改善箇所説明図

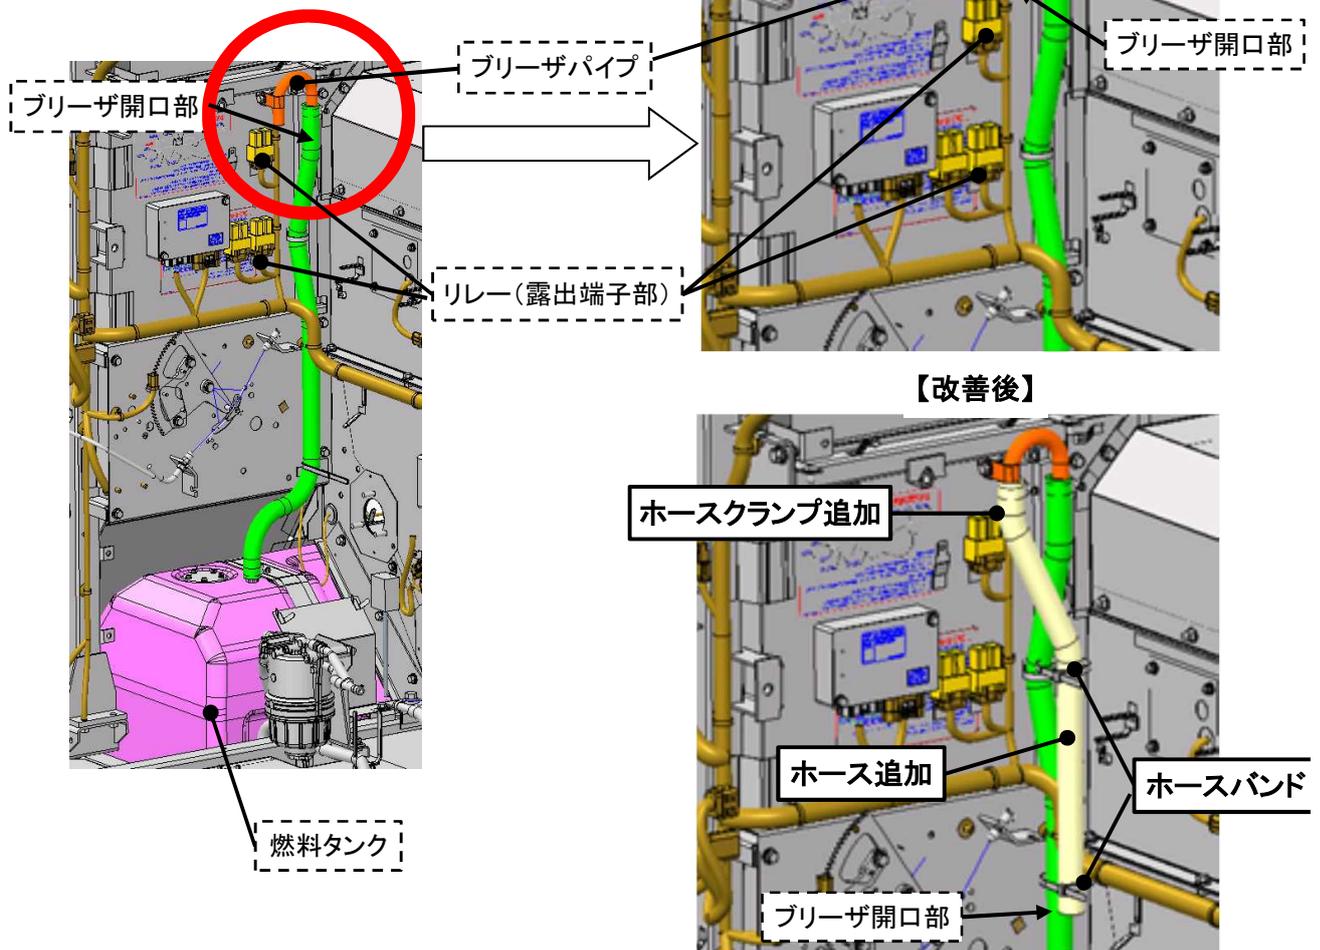
不具合発生箇所

刈取脱穀作業車の燃料装置において、燃料タンクのブリーザの取り回しが不適切なため、ブリーザの開口部の位置が露出端子から200mm未満にあり、保安基準に適合しない。

改善内容

全車両、燃料タンクのブリーザパイプにホースを追加する。

は追加部品を示す。
